# Bâtiment d'administration, à Lausanne.

(Policlinique universitaire, laboratoires, auditoires divers, etc.) (Planches Nos 12 et 13.)

## Rapport du jury

PROJET DE MM. MAUERHOFER ET VAN DORSSER

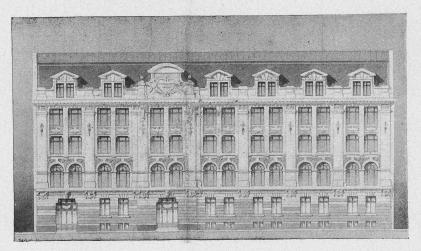
#### 1. Sic. Auteurs: MM. Mauerhoffer et van Dorsser.

Disposition dissymétrique avec corps principal compris entre les mitoyens sur la route, et une aile en retour au nord de la cour. Très bon éclairage et très bonne orientation des locaux. Cour étendue et bonne disposition des dépendances, ne portant ombre que sur celle-ci. Excellente solution du raccordement avec l'Hôpital, comprenant un escalier dans le bas et rampes dans la côte, avec ascenseur facultatif.

Plan remarquablement bien éclairé dans toutes ses parties. L'escalier donne directement dans le vestibule, et demanderait à être rendu indépendant des étages. L'aspect du bâtiment gagnerait à la suppression de la partie mitoyenne au nord, qui permettrait de sortir du bâtiment l'entrée de la rampe d'accès de la cour.

Façade d'un très bon caractère, bien percée. L'entrée principale mériterait d'être mieux accusée en façade, en supprimant le meneau central désagréable d'aspect, et retombant sur un linteau droit manquant de solidité apparente.

Corniche et lucarnes très bien étudiées et d'un charmant caractère.

Le local Nº 14 est mal orienté pour le travail au microscope. Cube du bâtiment : 16 507 m³.
